No.9 地表面への影響について

211228 審査会 スライド34

211228 審査会 スライド36

災害発生箇所付近の地表面確認状況

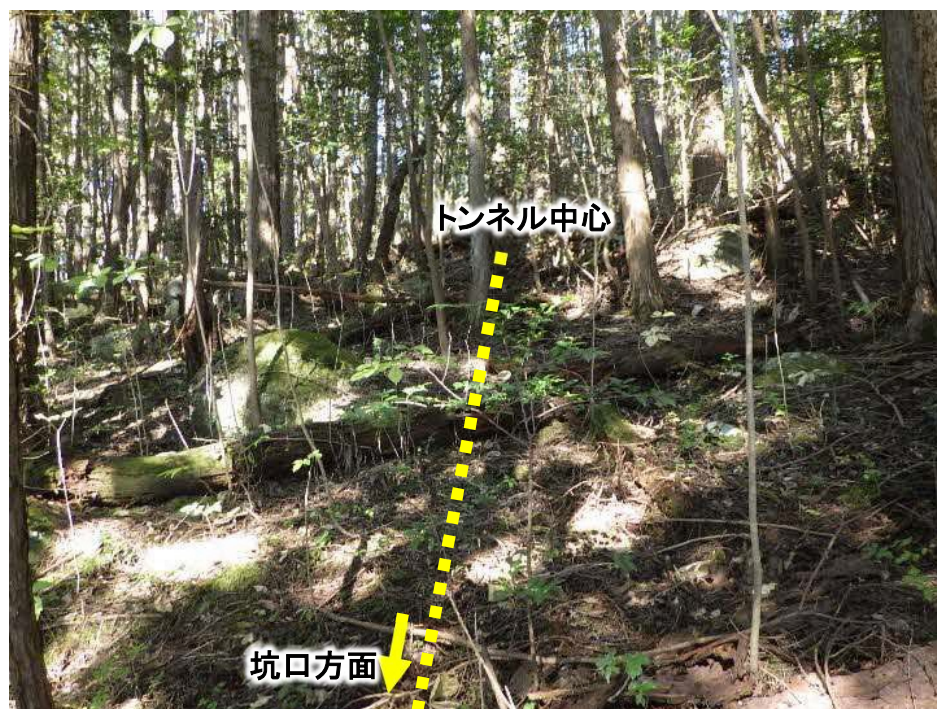
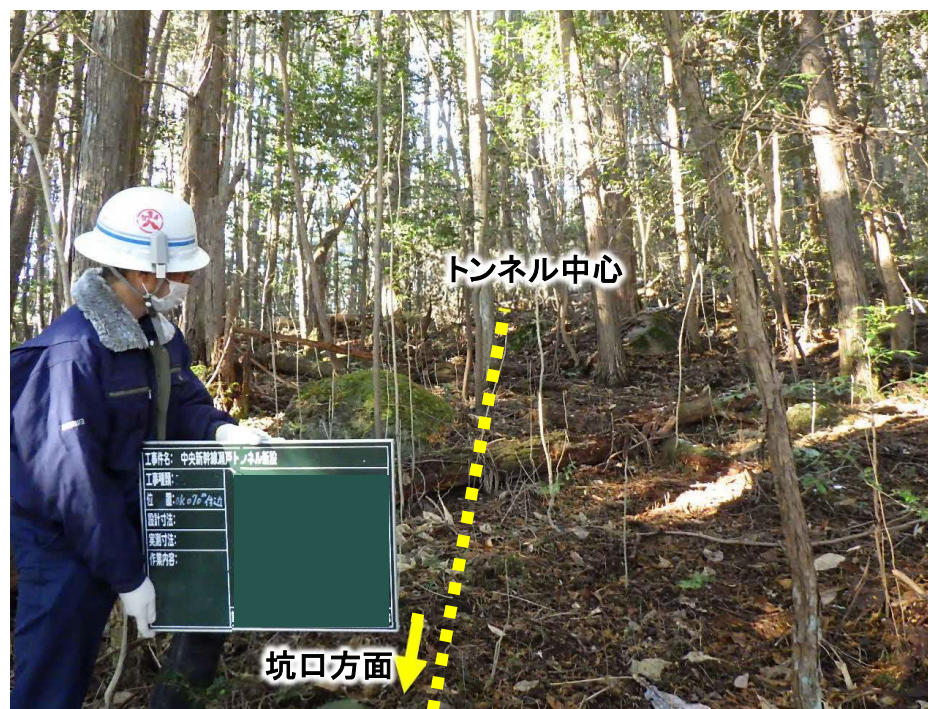
10月28日の10:50頃、地表面に変状がないことを奥村組JVが目視にて確認している。

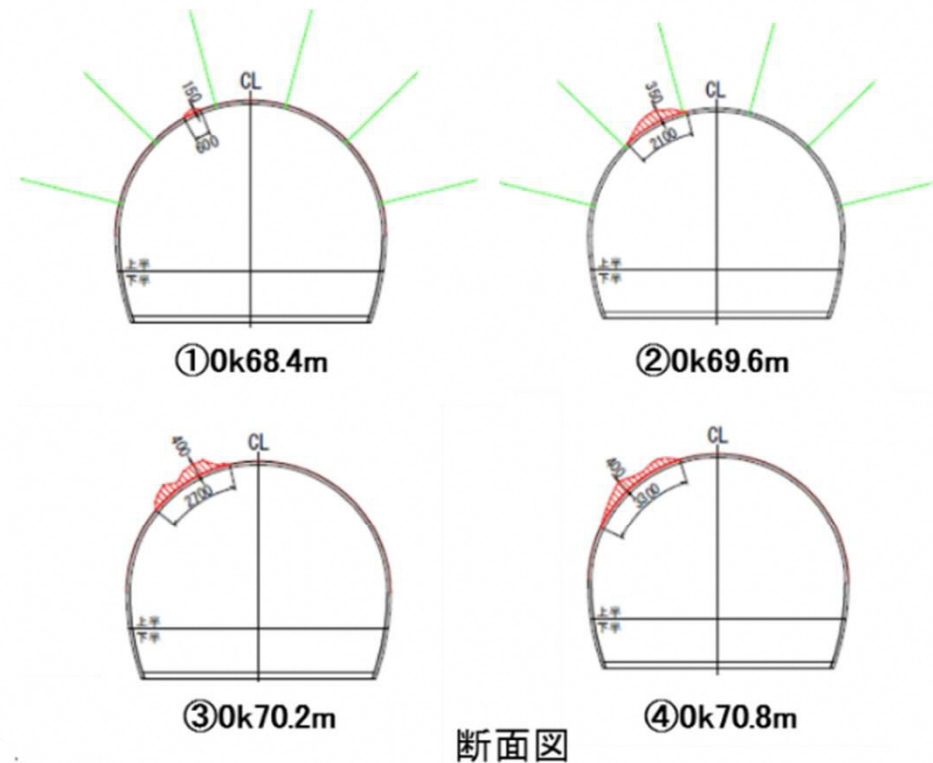
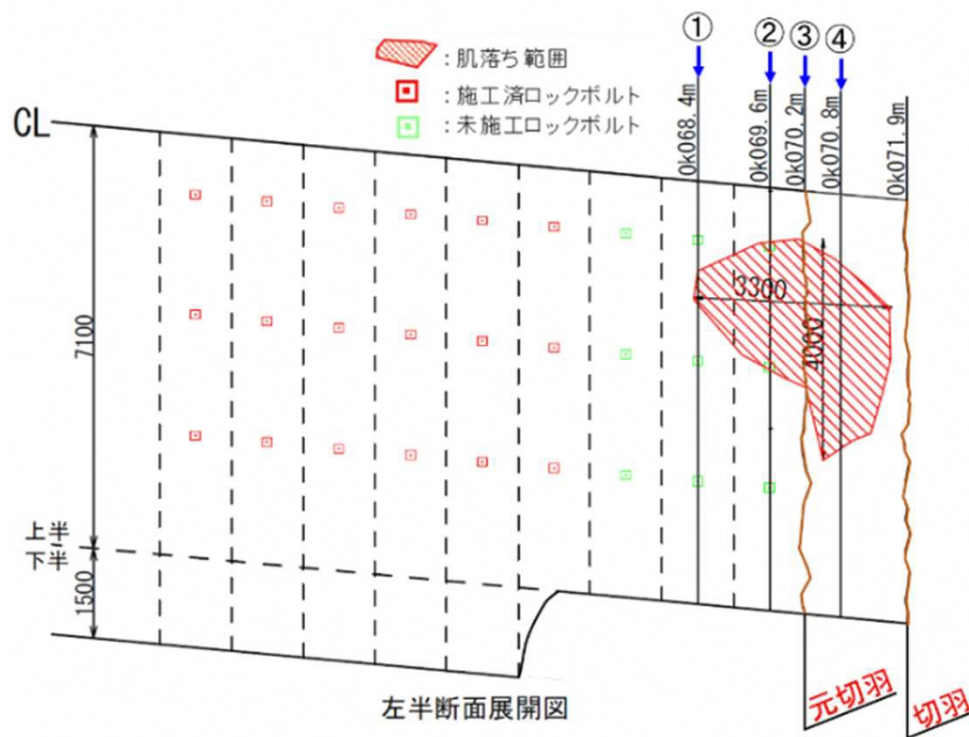
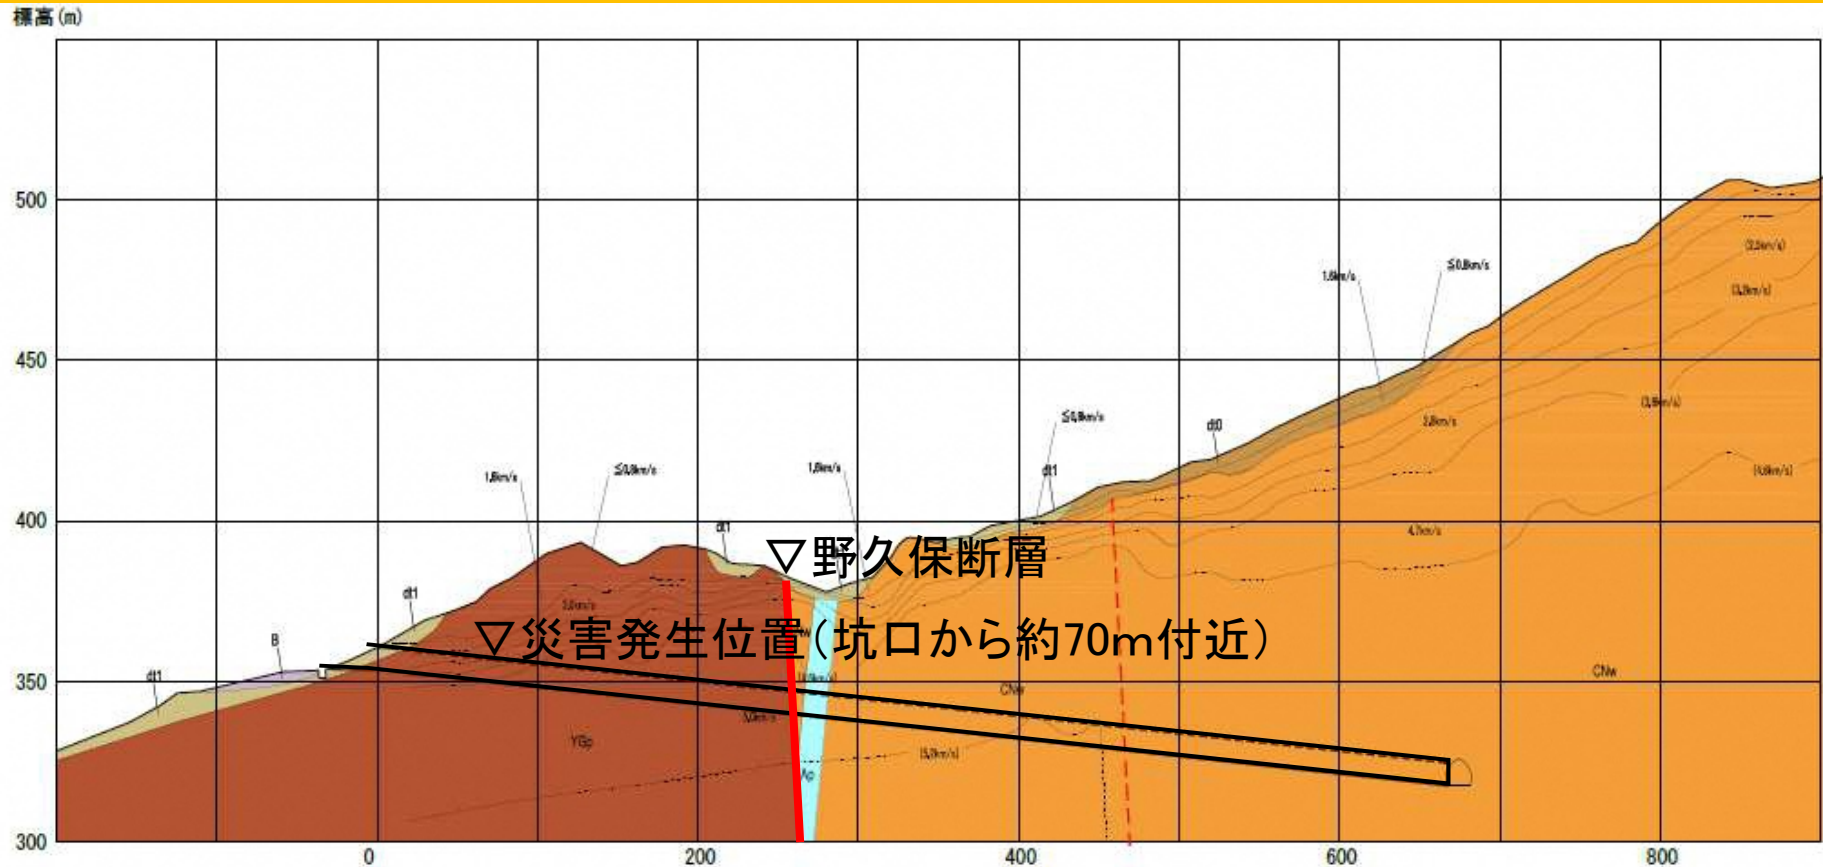
- 災害発生時は、ドリルジャンボのガイドシェルが補助ベンチに支障する状況であり、ロックボルトを法線方向に打設できないことから、未施工区間(3間分)があった。
- ロックボルト未施工区間についても、コソク後の地山点検時に浮石等がなく、所定巻厚を確保しながら吹付けコンクリートを施工し、災害直前の発破前の段階でも坑内点検時に吹付け坑壁面に変状等はなかった、との報告を受けている。

- 肌落ち範囲は、0k069.6m(②)に打設予定のロックボルト(緑色)のうちの2本の間に位置している。
- 今回の肌落ちは、ロックボルトの有無に係らず、主に発破後の岩盤が露出した切羽区間(元切羽から切羽の間)で発生したものと考えられる。

③第3回削孔検層(OK054M~OK084M付近)の結果

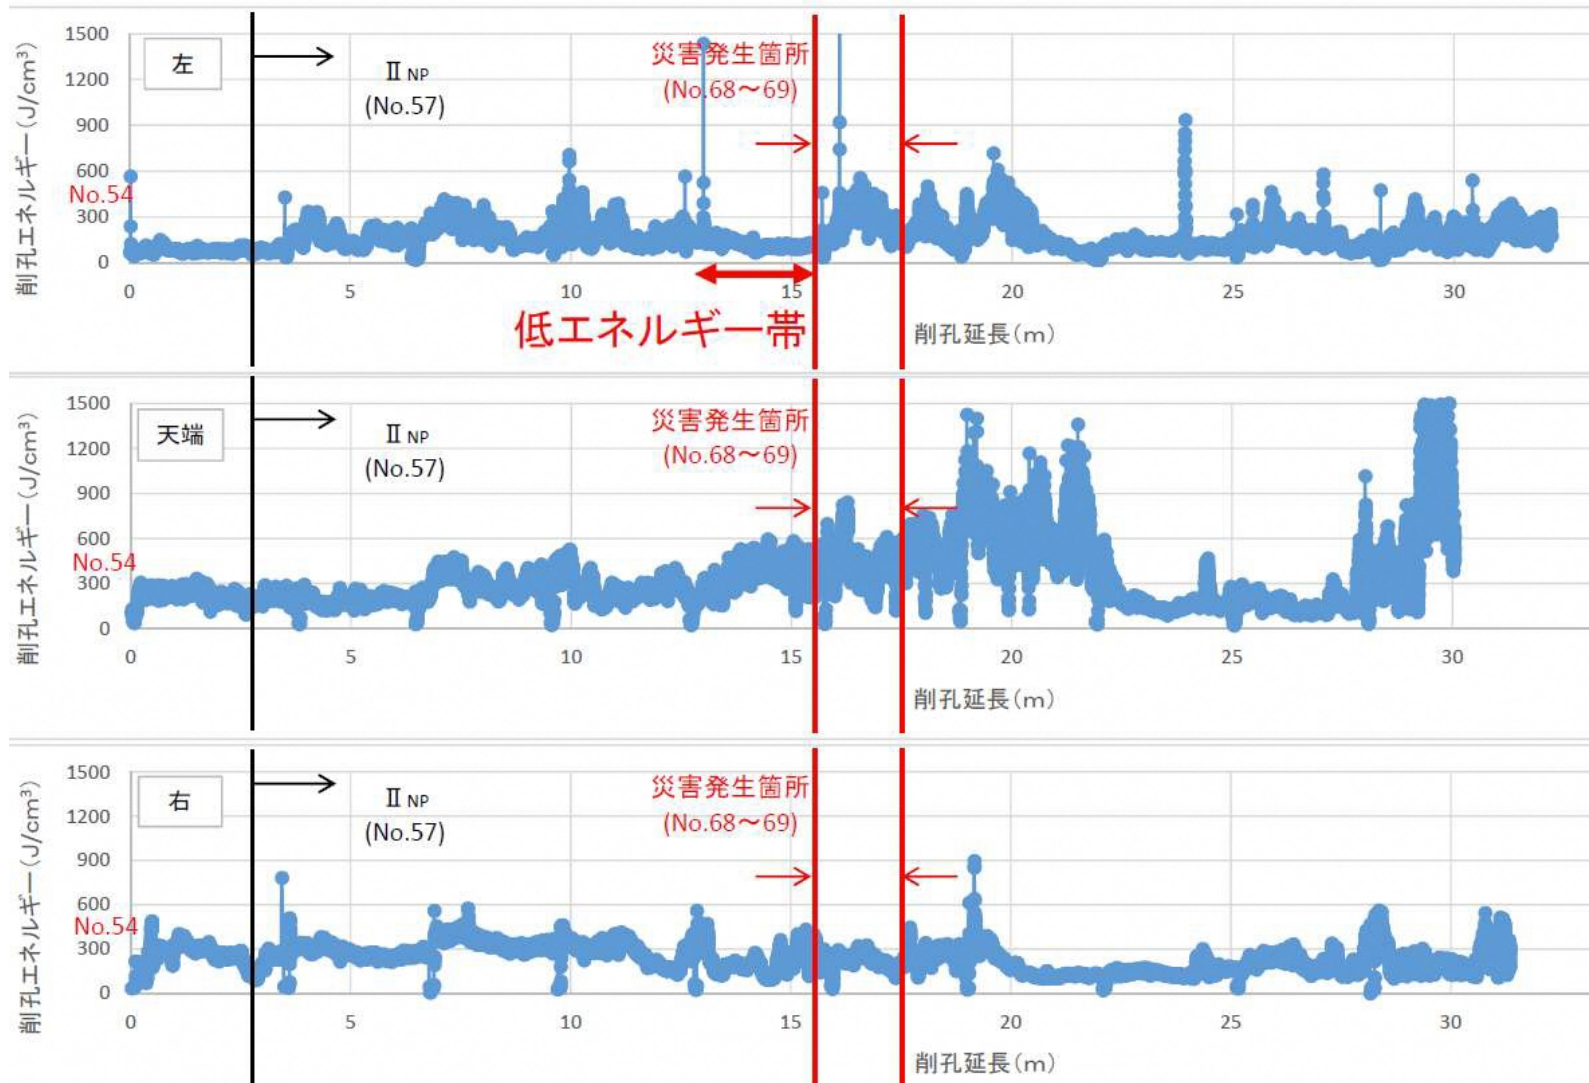
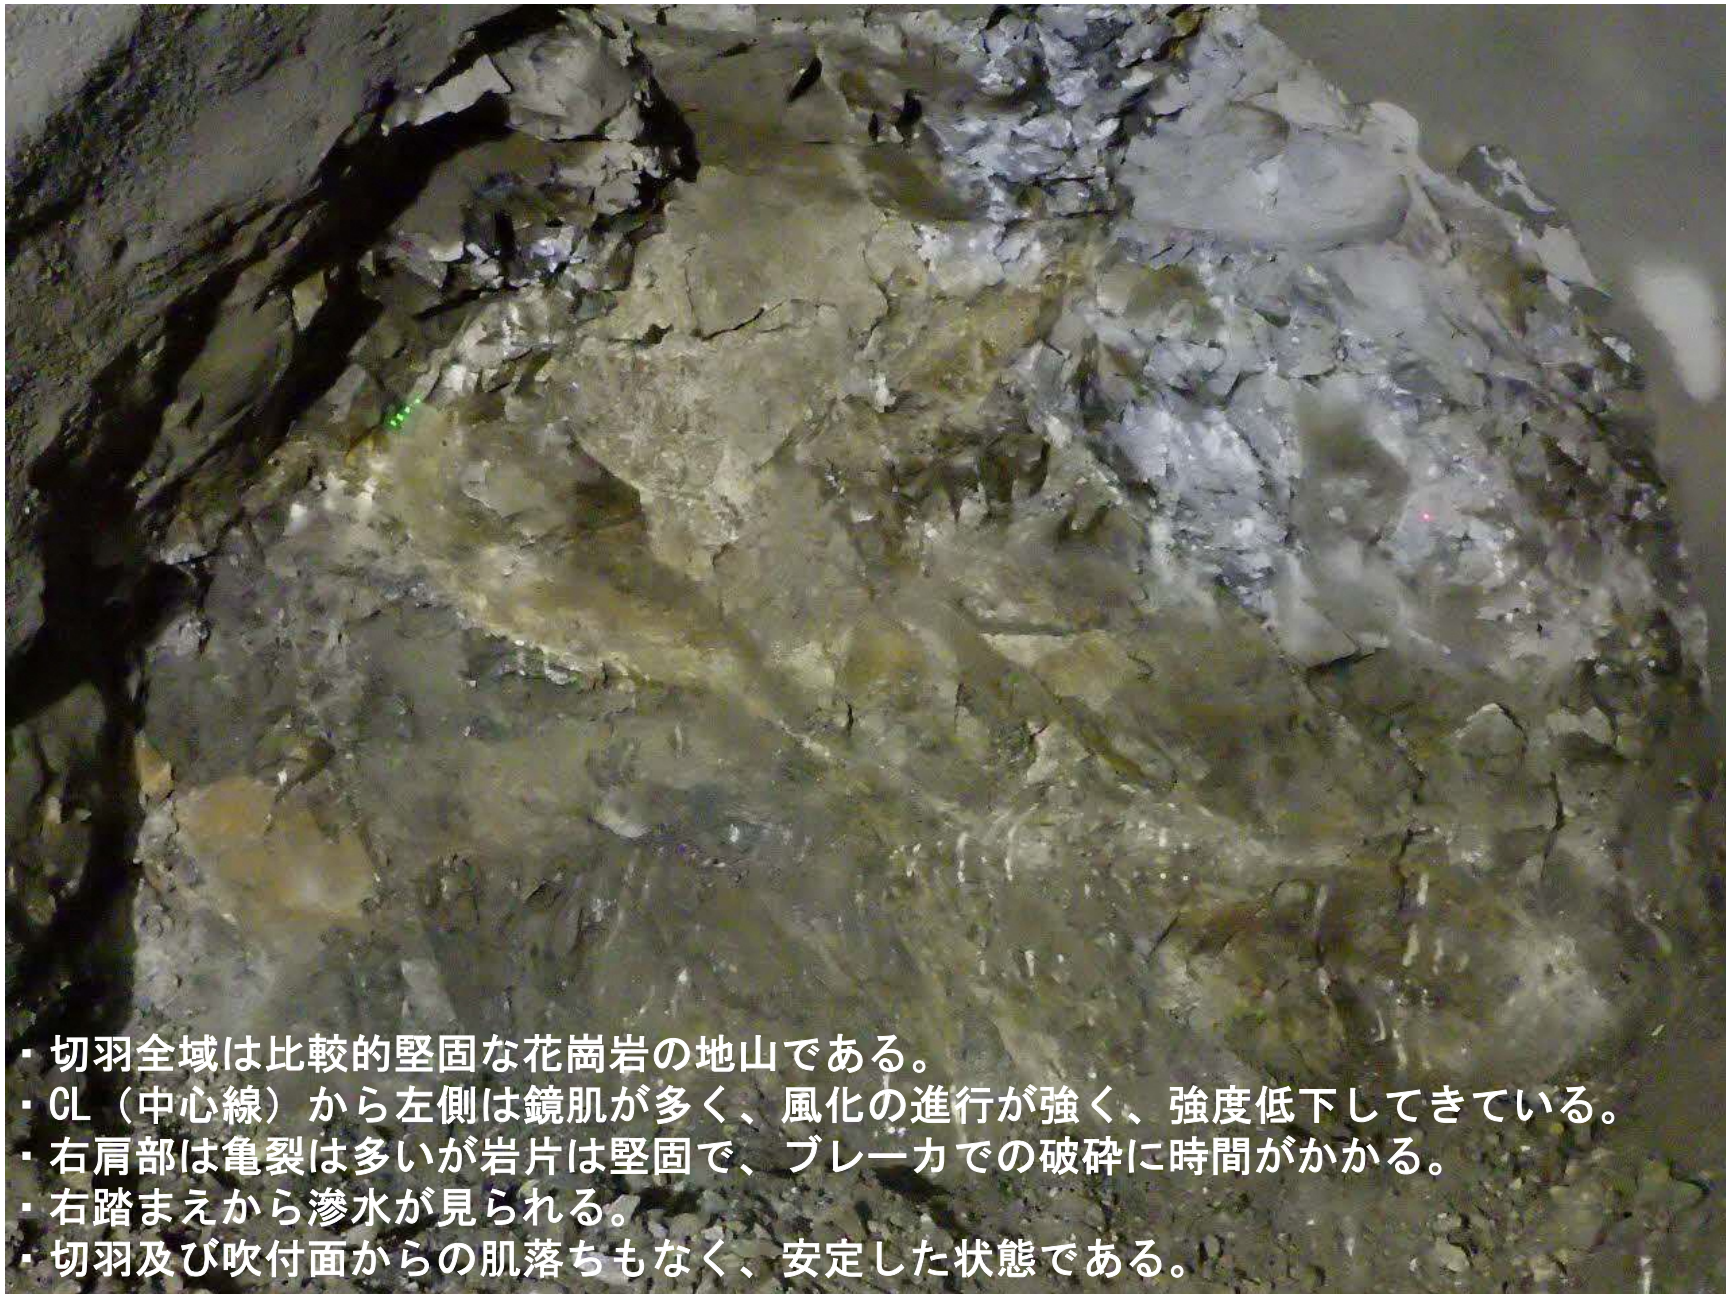
- ・左の調査地点の付近は延長2m程度の低エネルギー帯を示していた。
- ・天端及び右の調査地点は高エネルギー状態を示していた。
- ・局所的な風化帯のため、支保パターン変更までには至らない地山状況と判断した。

- ・切羽全域は比較的堅固な花崗岩の地山である。
- ・CL（中心線）から左側は鏡肌が多く、風化の進行が強く、強度低下してきている。
- ・右肩部は亀裂は多いが岩片は堅固で、ブレーカでの破碎に時間がかかる。
- ・右踏まえから滲水が見られる。
- ・切羽及び吹付面からの肌落ちもなく、安定した状態である。
